RELATÓRIO DE CONSULTA PÚBLICA

Avaliação de Impacte Ambiental (RECAPE) n.º 3532

Casa da Música – Santo Ovídio (linha Rubi)

Data: Setembro de 2023

POÇO P4-EV - OCUPAÇÕES TEMPORÁRIAS
PLANTA
ESCALA 1:500

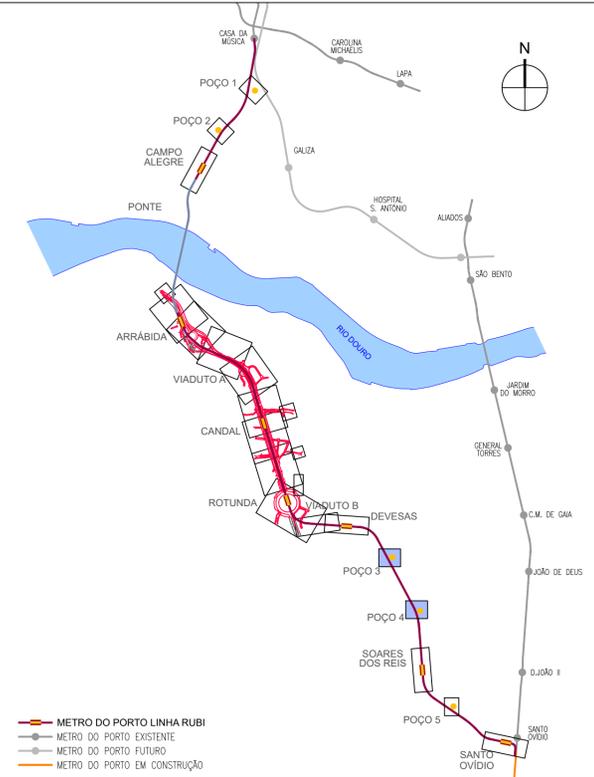
Um **Cidadão**, que adverte que a manter-se a localização do Poço de Ventilação e Emergência 4 (P4-EV) vai provocar a demolição de parte do edifício (caves) situado a Este, assim como a sua contiguidade as restantes estruturas do prédio ira torna provavelmente impossível a sua habitabilidade durante a construção e operação do poço. Algo que seria evitável deslocando o P4-EV mais para poente, conclui.

Figura 4 – Ocupações definitivas Estação Campo Alegre (Volume 2A - Relatório Base – Figura 4.216)

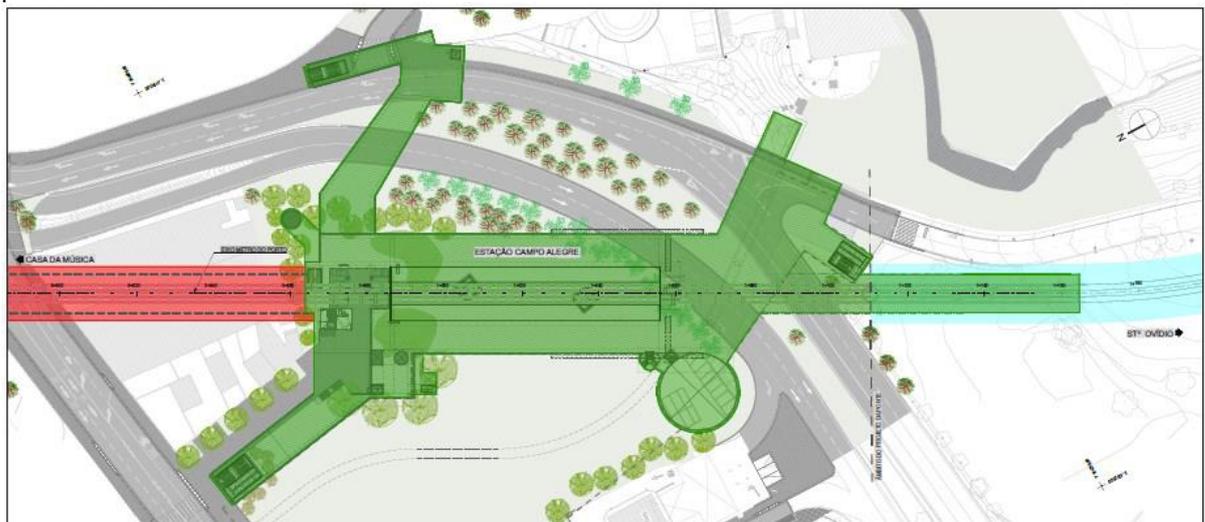
A área envolvente à Estação Campo Alegre e zona de intervenção do encontro norte da nova ponte sobre o rio Douro serão alvo de requalificação e arranjo paisagístico de acordo com os projetos em elaboração do Gabinete de Arquitetura Souto Moura Arquitetos, S.A (Estação Campo Alegre) e Arquiteto Siza Vieira (zona de intervenção túnel, encontro E1, e pilares P1 e P2). Os referidos projetos serão executados em fase subsequente da empreitada e deste modo não são avaliados no âmbito do presente RECAPE.
